设计修改通知单

重庆市工程设计院 Chongqing Engineering Design Institute	工程编号	CGY03-2020-150	变更编号	AG-01	
	专业	建筑	日期	2024.04	
	项目负责	陈小娟	设计	李俊林	
建设单位	三明市梅列区徐碧街道徐碧村村民委员会	专业负责	陈小娟	校对	张柏全
工程名称	贵溪嘉源（三明市贵溪洋1-13地块）	单项工程	1#楼~3#楼及地下室		
修改原因	<input type="checkbox"/> 原设计图纸错、漏、碰、缺的更正 <input type="checkbox"/> 原设计计算的更正 <input type="checkbox"/> 原构造设计的改进或完善 <input type="checkbox"/> 其它工种设计人员要求配合更改				
	<input type="checkbox"/> 地质条件与原资料有出入造成的修改 <input checked="" type="checkbox"/> 建设单位要求更改 <input type="checkbox"/> 施工单位要求更改 <input type="checkbox"/> 材料设备供应情况的变化				
	<input type="checkbox"/> 施工条件变化 <input type="checkbox"/> 施工图审查修改意见 <input type="checkbox"/> 消防审查修改意见 <input type="checkbox"/> 其他原因修改

CGY03-2020-150	工程名称	贵溪嘉源(三明市贵溪洋I-13地块)	项目名称	地下室	变更编号	AG-01	附图	01	图名	地下二层(平时)平面(一)
----------------	------	--------------------	------	-----	------	-------	----	----	----	---------------

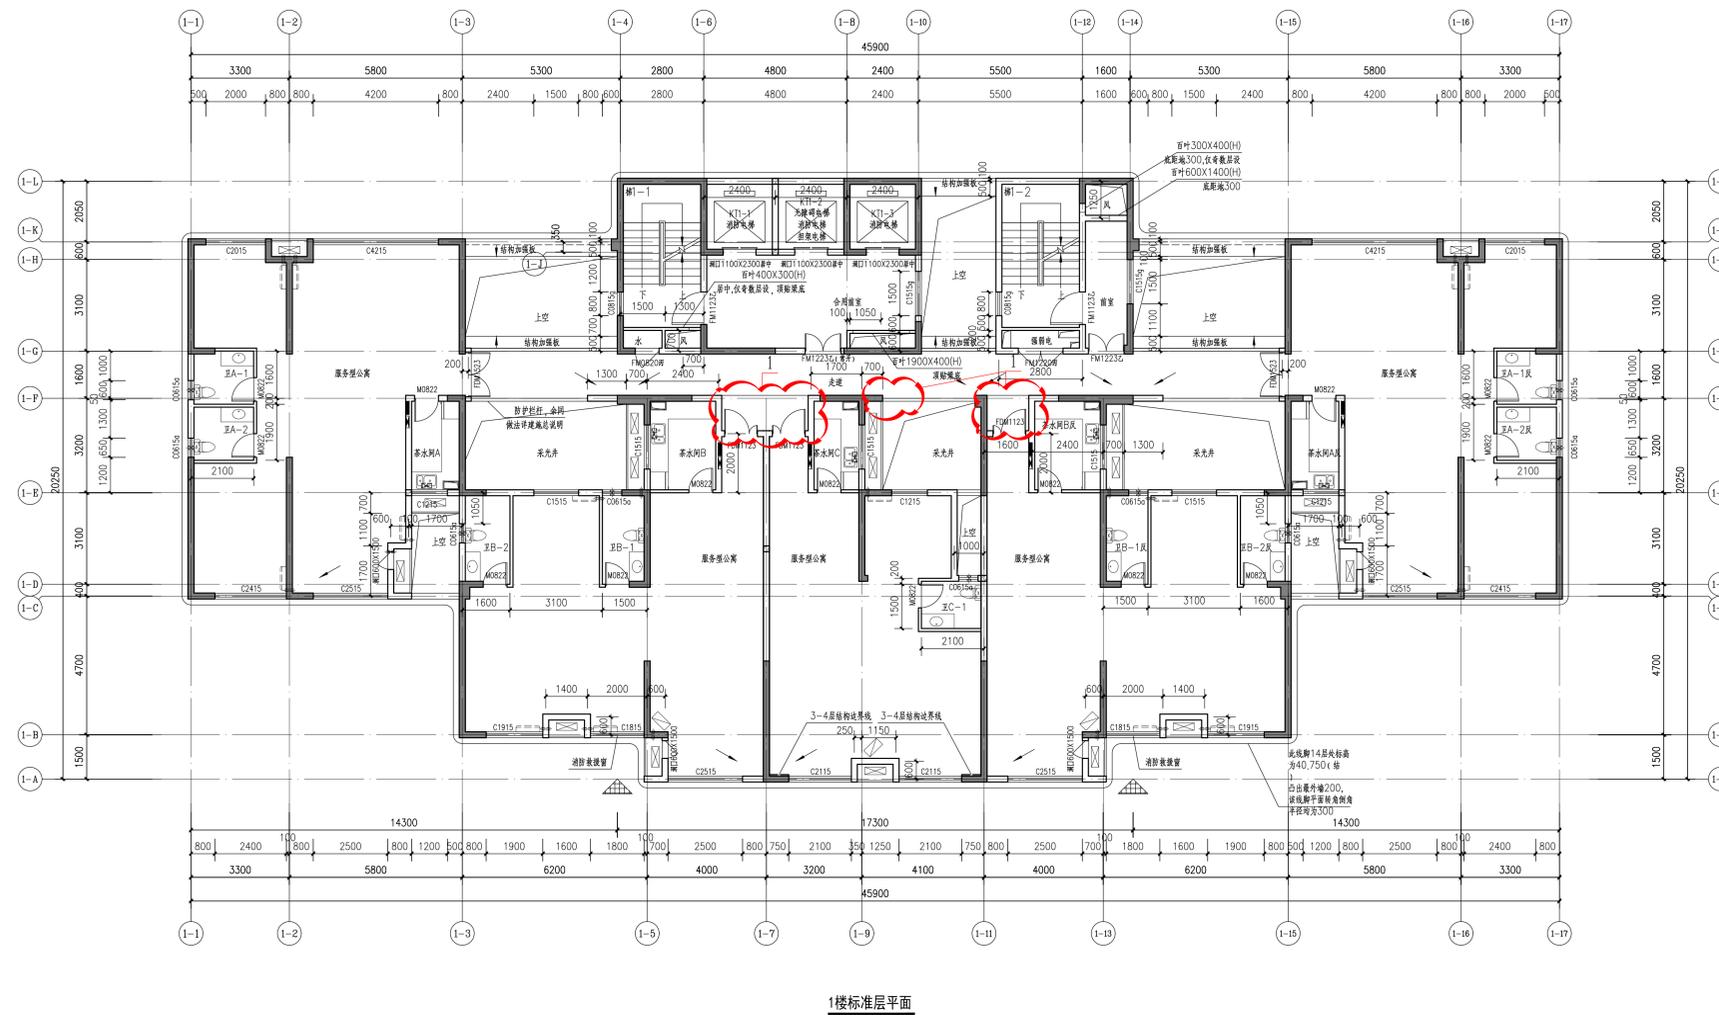
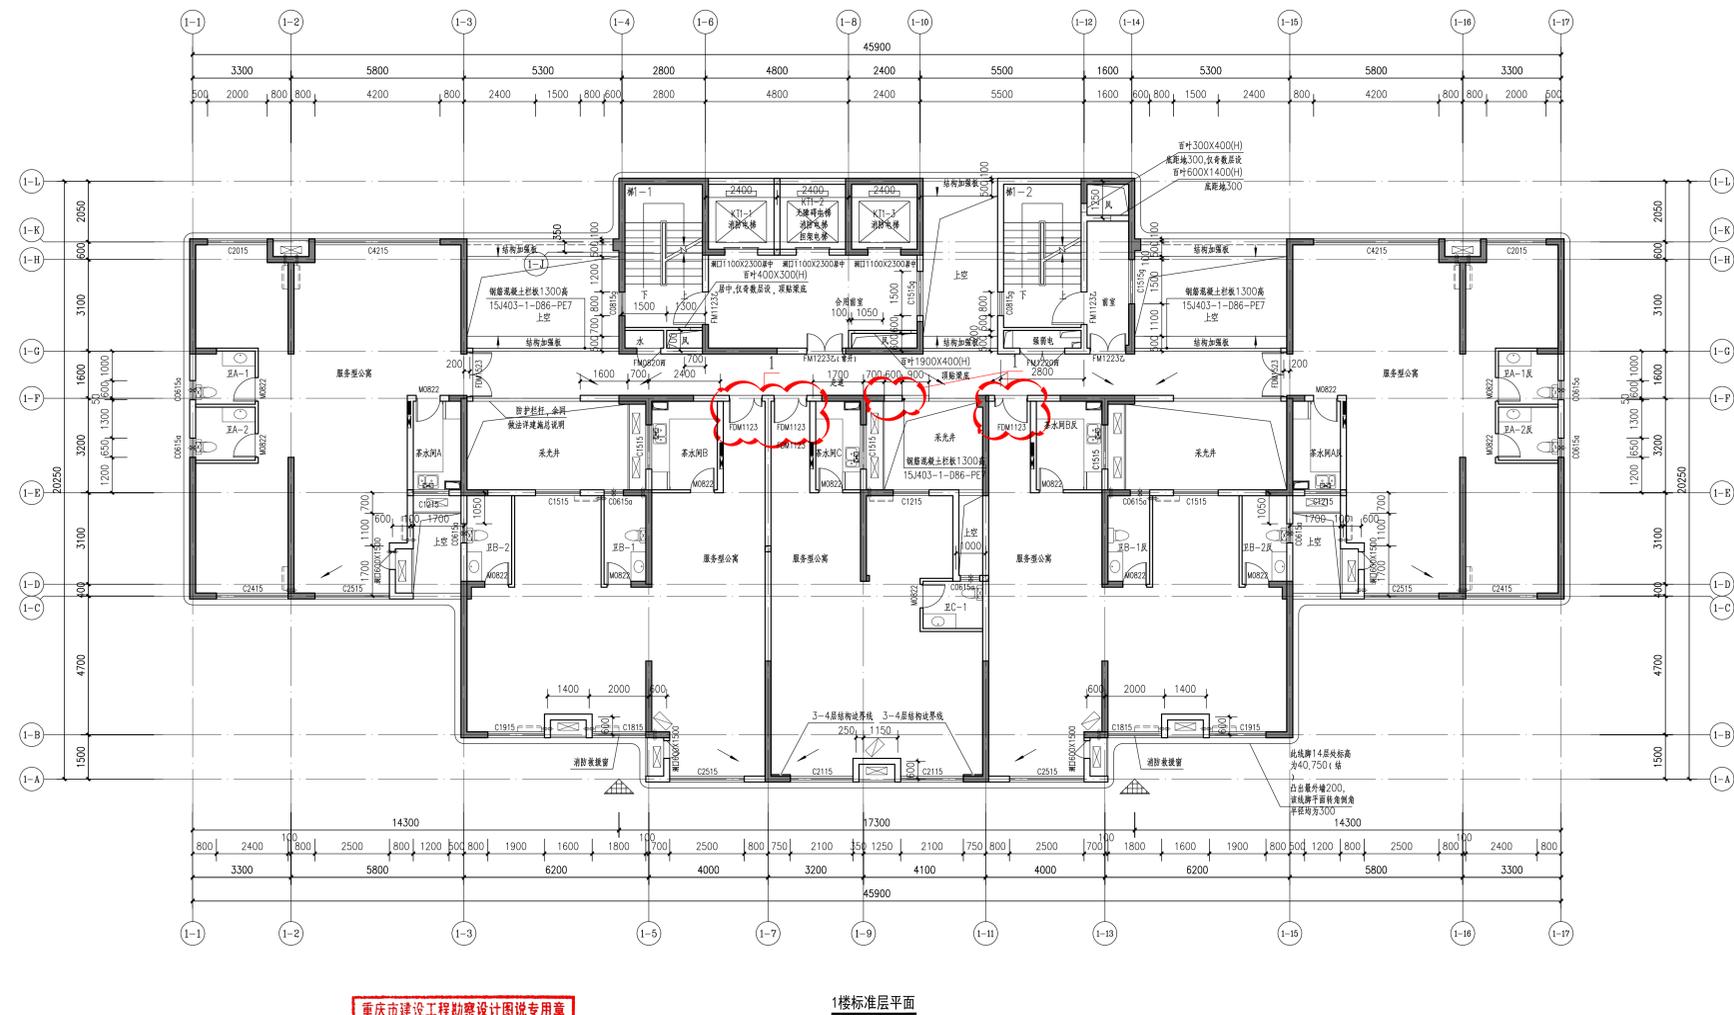
变更内容: 1、入门门及墙垛做法调整。

3#楼2层平面

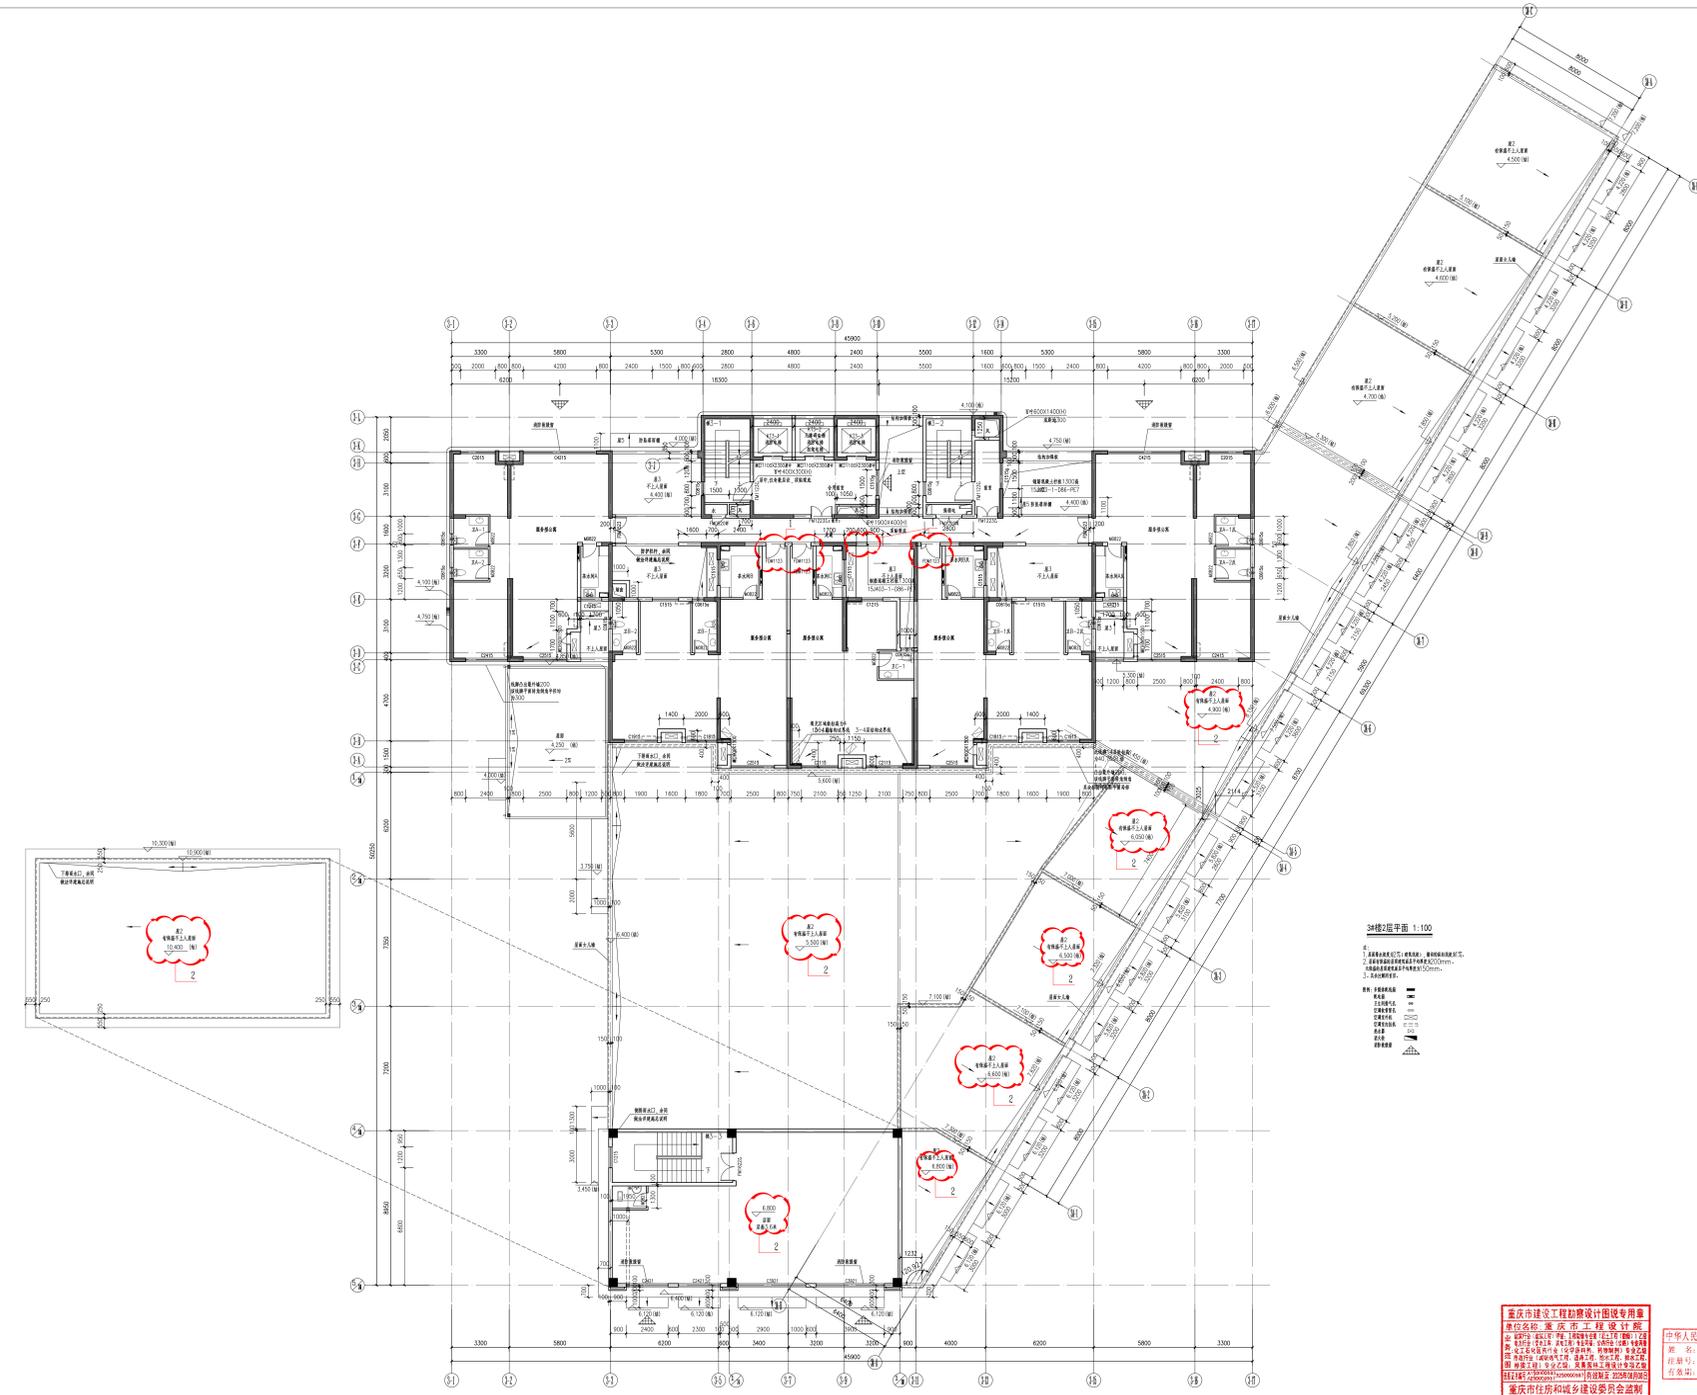
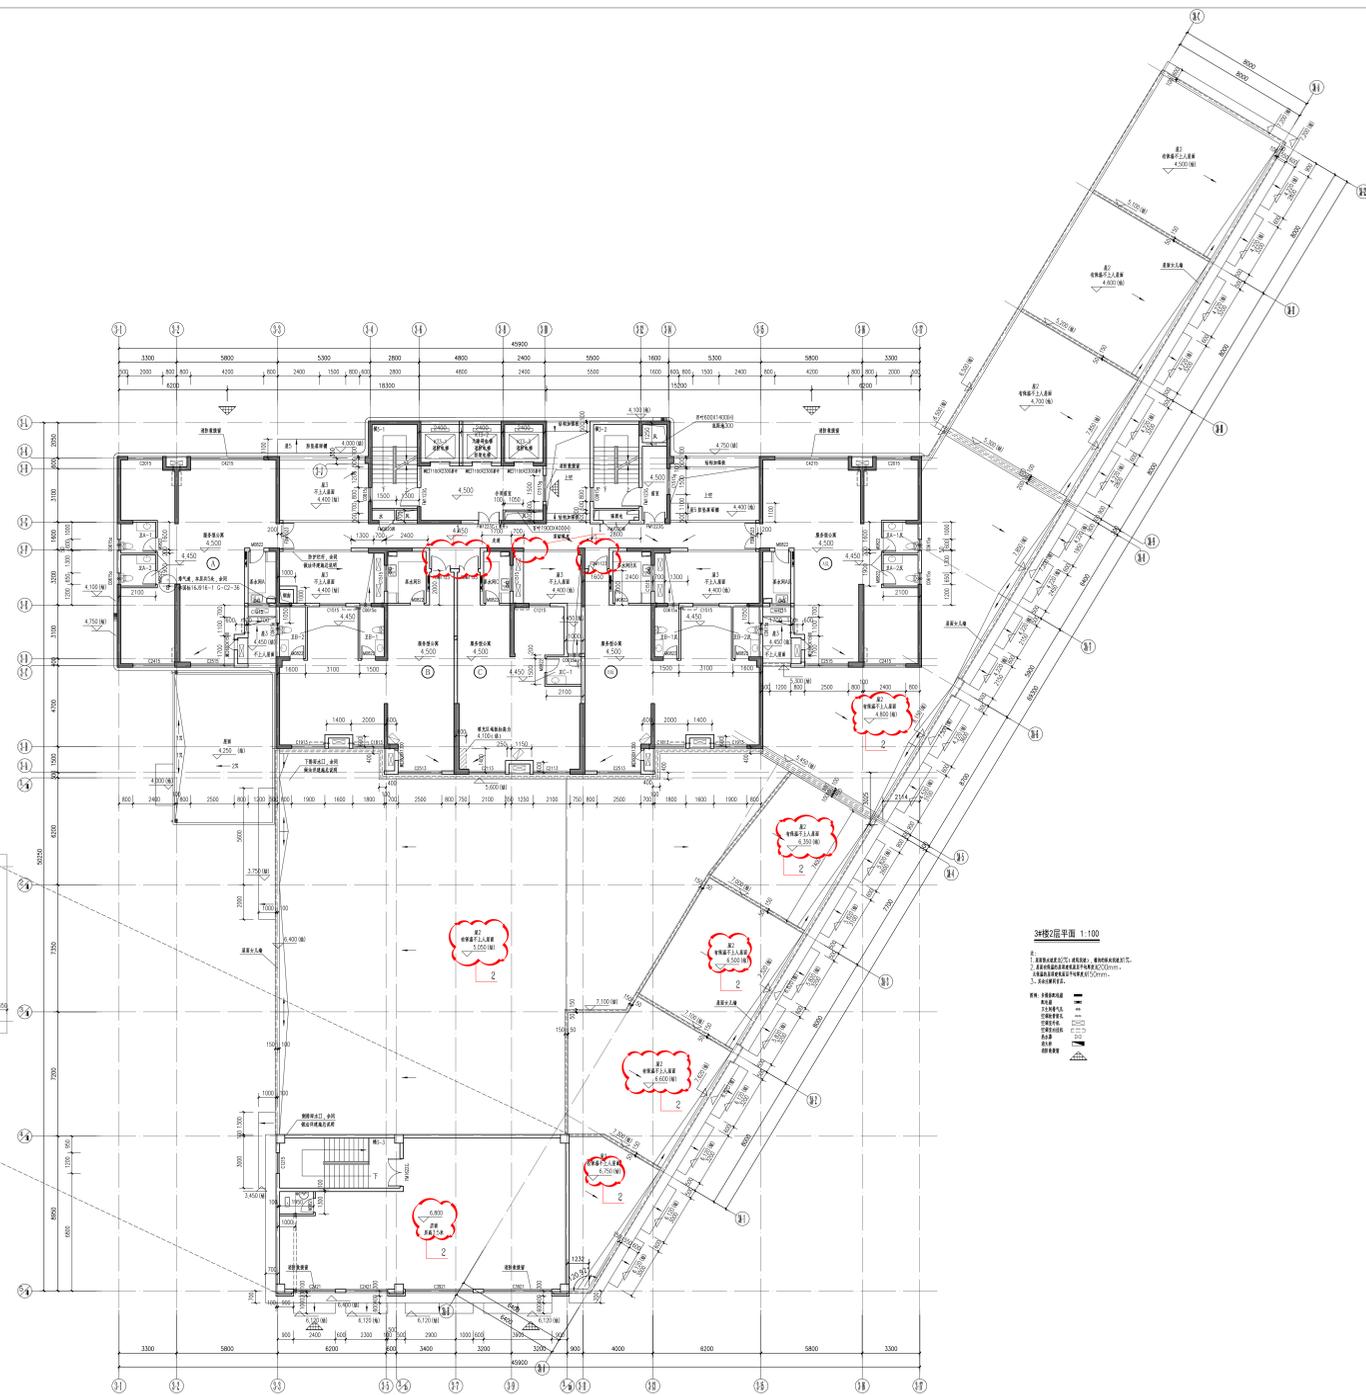
变更内容: 1、入户门及墙垛做法调整。2、屋面及室内标高调整。
